新潟県 加茂市 七谷小学校校区 (通学路緊急合同点検 要対策箇所)

【合同点検メンバー】 教育委員会、小学校、加茂市建設課、加茂警察署

新潟県 加茂市 七谷小学校校区 (合同点検 要対策箇所)

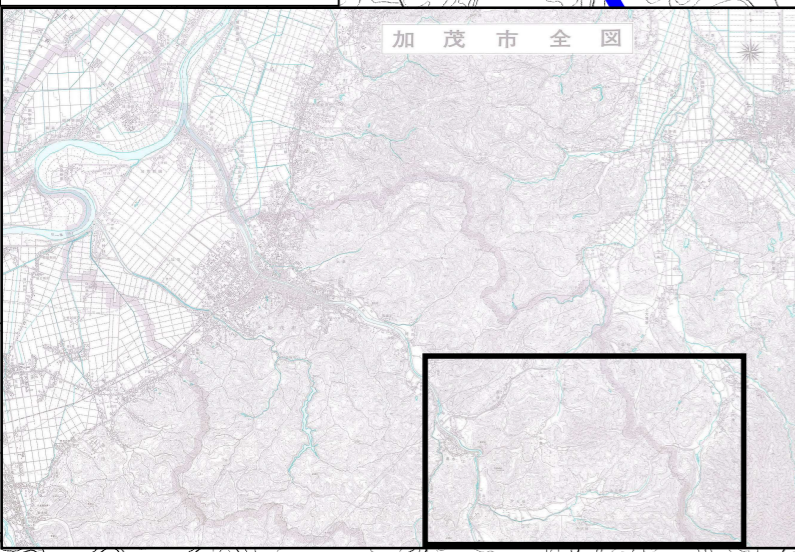
【中大谷幹線】
 ブロック塀があり見通しが悪い。
《対策》
 区画線により通行車両に注意喚起を行う。
 カーブミラー設置済み。

【高柳線】
 交差点の見通しがわるいため危険である。
《対策》
 既設カーブミラーが見えにくいため、ミラーの取替を行う。

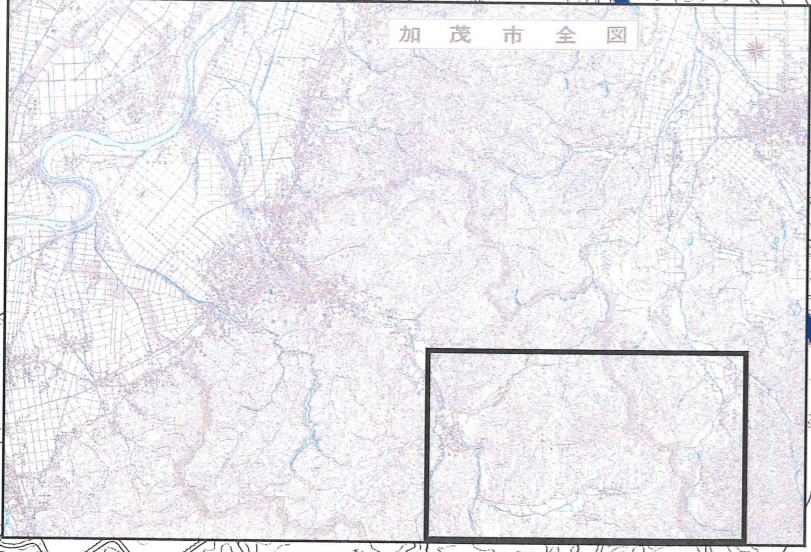
【県道 出戸村松線 中大谷～上大谷】
幅員が狭く歩道もないため、歩行者は非常に危険である。冬期間は除雪した雪が路肩に溜まり、さらに幅員が狭まりより危険な状況である。

＜対策メニュー＞
歩道を設けた片側1車線の道路整備【新潟県】
